INSTALLATIONS ÉLECTRIQUES À BASSE TENSION ET À TRÈS BASSE TENSION (Livre 1 – AR 08/09/2019)

Adresse du contrôle:	Rue des Martyrs 89, 4041 MILMORT		
Code EAN installation:	/		
Tarif compteur(s):	Compteur intelligent (numérique)		
Numéro compteur(s):	1SAG1200218429	GRD:	RESA
Index compteur(s):	1.8.1 : 001216 / 1.8.2 : 001393 / 2.8.1 : 0 / 2.8.2 : 0	Type de locaux:	Maison individuelle
Type d'installation:	Unité d'habitation

Référence: 202602006219 v1

Date d'émission du rapport: 27/02/2026 - Date du contrôle: 27/02/2026 (15:13 - 15:55)

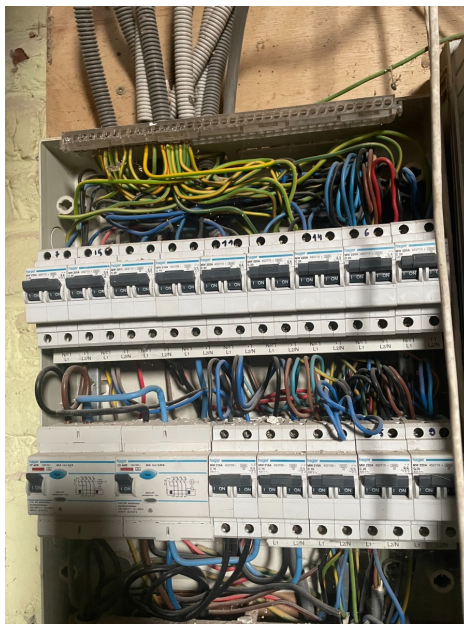
0.02. - Les parties de l'installation électrique, pertinentes pour l'évaluation finale du contrôle, ne sont pas toutes accessibles au moment du contrôle. La conformité de ces parties ne peut pas être vérifiée. Lors d'une nouvelle visite, ces parties doivent être rendues accessibles.

Explication: ACCES COFFRETS VOIR PHOTO
